Mission régionale d'autorité environnementale
BOURGOGNE - FRANCHE - COMTÉ

**Avis de la Mission Régionale d'Autorité environnementale
de Bourgogne-Franche-Comté
sur le projet de centrale agrivoltaïque de Combe Trottier
sur la commune de Scey-sur-Saône-et-Saint-Albin (70)**

N° BFC-016388/AP

Figure 2: Impacts cumulés de l'aire d'étude éloignée (source : étude d'impact, partie 9.4)

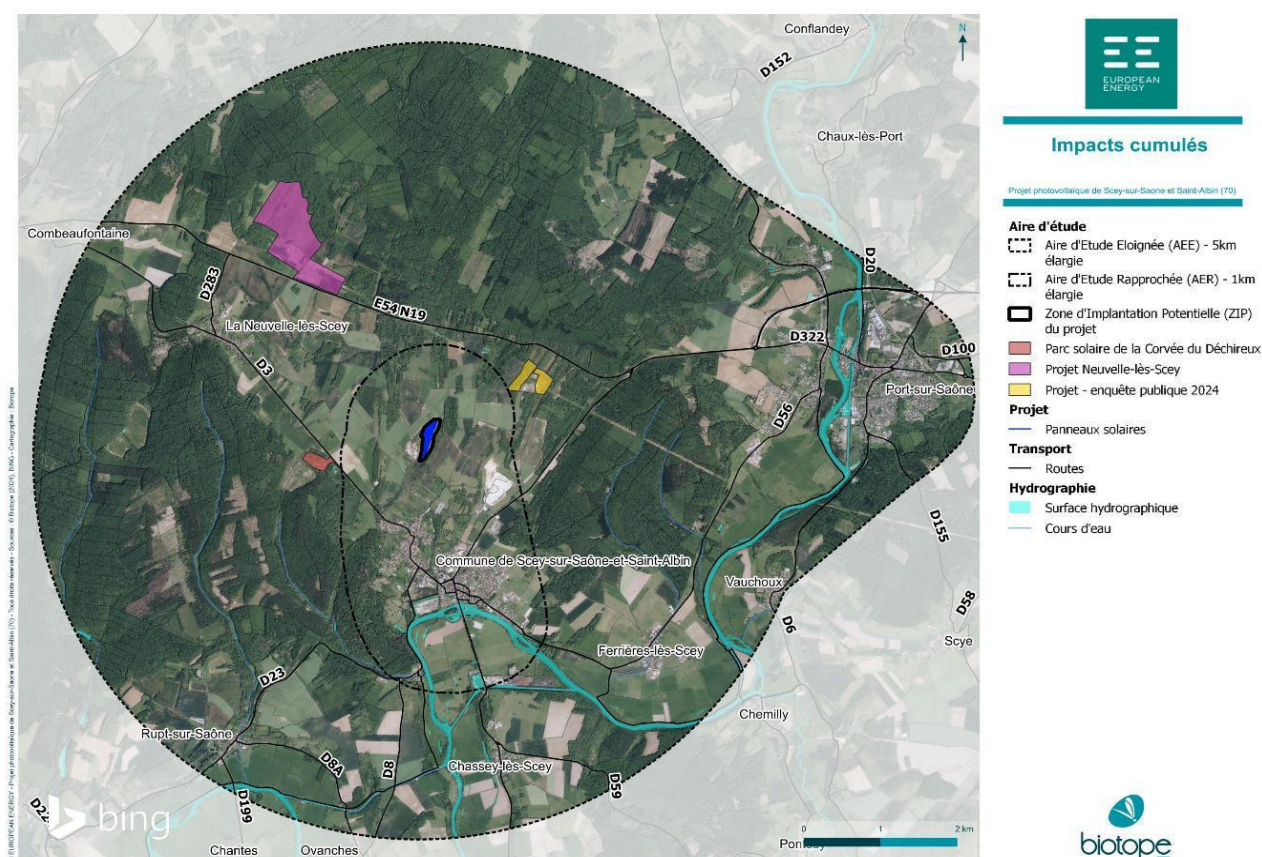
Le dossier présente, en partie 9.4 de l'étude d'impact, les effets cumulés du projet de Scey-sur-Saône-et-Saint-Albin Combe Trottier avec deux autres projets, l'analyse ayant été menée dans un périmètre de 5 km autour du site d'implantation et sur une période de 3 ans. Les deux projets identifiés sont situés sur la commune de Scey-sur-Saône-et-Saint-Albin :

Dans le chapitre traitant des effets cumulés, les projets identifiés sont décrits de manière très succincte, le dossier ne fournissant pas ou peu de caractéristiques les concernant, pas même leur puissance ou leur superficie. Le projet de La Nouvelle-lès-Scey n'est pas clairement pris en compte, aucun élément n'est précisément communiqué et, bien que l'étude affirme l'inclure dans l'analyse des effets cumulés, ce n'est pas réellement le cas, malgré une étude d'impact finalisée et un permis de construire en cours d'instruction.

Par ailleurs, l'analyse des effets cumulés ne prend pas en compte :

Le dossier conclut à des effets cumulés nuls à positifs concernant le milieu humain, les risques majeurs, le paysage et le patrimoine et le justifie notamment par la faible perte de surface agricole (inférieure à 10%), les nuisances et l'émission de particules polluantes uniquement en phase travaux, et l'absence de covisibilités du fait de la topographie et du contexte boisé dans lequel s'inscrivent les projets.

L'étude ne présente aucun élément permettant d'étayer ces conclusions. Or, concernant les effets cumulés sur le paysage, la multiplication des motifs photovoltaïques et la superficie importante des centrales risquent de dégrader la qualité du paysage remarqué « Val de Saône Nord » dans lequel s'inscrit le projet de Combe Trottier, ce dernier étant par ailleurs localisé à environ 1,4 km du paysage remarquable de la Vallée de la Saône. L'accentuation de l'intervention anthropique perçue depuis les axes routiers pourrait nuire à l'attractivité du territoire. Les enjeux liés au cadre de vie ne sont pas pris en compte, bien que les habitants du secteur soient aussi les premiers concernés par le risque de dégradation des motifs paysagers de leur environnement (augmentation de l'artificialisation, perte d'authenticité et de végétalisation).

Concernant l'enjeu biodiversité au titre des effets cumulés, le dossier ne fournit pas d'éléments sur les milieux et les espèces potentiellement impactés. L'étude conclut néanmoins qu'il pourrait exister, pour les trois centrales de Scey-sur-Saône-et-Saint-Albin, des impacts cumulés concernant la fragmentation des territoires et la perte d'habitats favorables (nidification de l'avifaune, territoire de chasse pour les chiroptères, amphibiens, reptiles). Le projet de La Nouvelle-lès-Scey, dont l'étude d'impact est pourtant réalisée par le même bureau d'étude que le projet de Combe Trottier, n'est pas suffisamment pris en compte pour cet enjeu. Selon l'étude d'impact, l'analyse des effets cumulés ne peut être menée de façon plus précise, du fait que « *seules des informations très hétérogènes et souvent très peu précises voire incomplètes sont présentées et valorisables* »⁶. Cette justification interroge fortement, l'ensemble des données figurant dans les dossiers des projets.

Globalement, le dossier minimise les effets cumulés et les conclusions présentées s'appuient sur une analyse très partielle et insuffisamment détaillée, tant au niveau des sites identifiés que des arguments et données mobilisées.

La MRAe recommande de reprendre l'étude des effets cumulés du projet de Scey-sur-Saône-et-Saint-Albin Combe Trottier en prenant en compte l'ensemble des projets situés dans l'aire d'étude éloignée et, le cas échéant, de réévaluer les impacts du projet (habitats concernés, espèces à enjeux recensés, continuités écologiques affectées) et de mettre en œuvre les mesures ERC adaptées.
